Notulen Klankbordgroep – Omgeving De Meijert

Dinsdag 11 januari 2022, 16.00 – 17.30 uur, MS-Teams

Plan Remco van Domburg

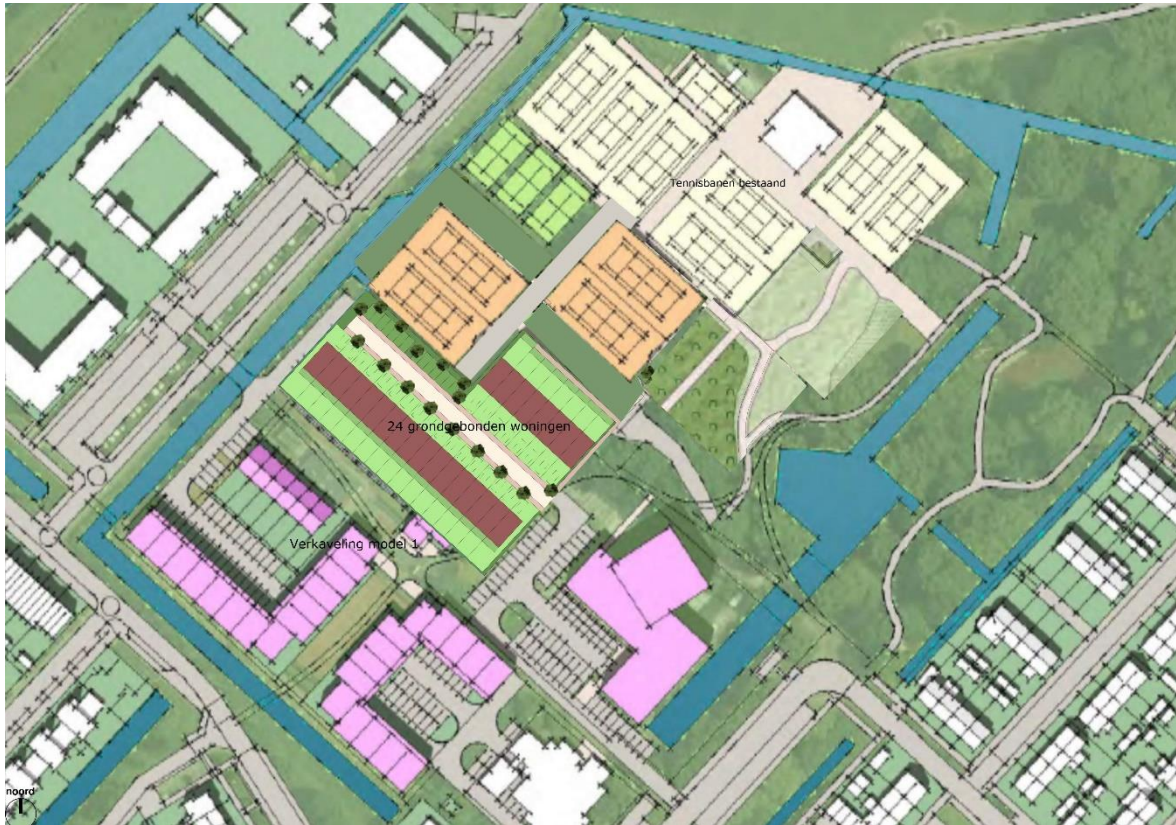
Er is contact opgenomen met een projectontwikkelaar die de tennishal wil kopen. Het plan van de projectontwikkelaar is om 24 grondgebonden woningen te realiseren en de 4 benodigde tennisbanen te plaatsen op de plek van locatie van de tennishal. Voor het realiseren van de 24 grondgebonden woningen is deels ook de grond van de gemeente/oude tennisvereniging nodig. Projectontwikkelaar wil grond uitwisselen met de gemeente om dit mogelijk te maken.

- Fijn dat park behouden blijft met dit plan en oude tennishal ook weggaat. Mooi dat beide plannen hiermee samenkomen. Zou nog vanuit stedenbouwkundige verbeterd kunnen worden. In dit plan ook nog wel aandacht hebben voor parkeren voor tennisvereniging.
- Misschien is het mogelijk om de 24 grondgebonden woningen richting Brunel te verplaatsen in het plan en dan de hogere bebouwing richting de tennis?
- Is de behoefte van tennisvereniging daadwerkelijk 4 tennisbanen extra? Als dit mogelijk toch maar 2 tennisvelden is dan zijn er nog meer woningen mogelijk op locatie van tennishal.
- Het plan zal doorgerekend moeten worden met verplichte hoeveelheid sociale huur en de inbrengwaarde van de tennishal-locatie. De raad zal een keuze moeten maken en een balans moeten vinden in de financiën (betaalbaarheid v.d. woningen), woningvraag, stedenbouw en draagvlak.

- Elk model is relevant voor de raad. Ook als de tennisclub er niet blij mee is.

Gemeente kijkt naar het voorgestelde plan. Dit zal in de volgende klankbordgroep verder besproken worden.
